改善箇所の説明写真図

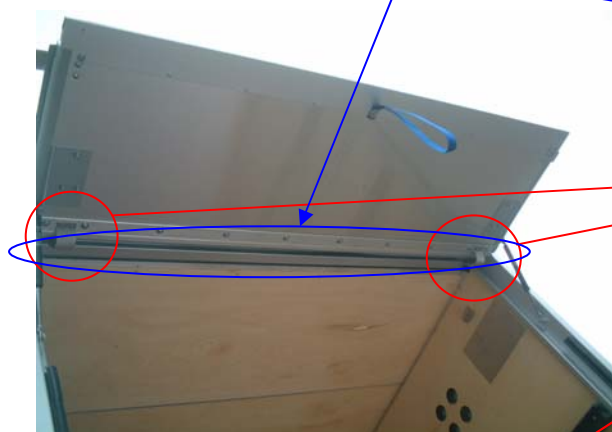
注記: 内は追加部品を示す

不具合発生箇所

バン型車両において、車両後部に取付けられた上部はね上げドアの取付部構造が不適切なため、ドア上縁の樹脂製ヒンジが大気中のオゾン、紫外線等により劣化し破断すると、ドア開放時にドアが外れ落下して、作業者に危害を加えるおそれがある。

改善の内容

全車両、はね上げドアの左右に安全ベルトを取付ける。又、当該ヒンジを点検し、明らかに亀裂が生じているヒンジは新品に交換致します。
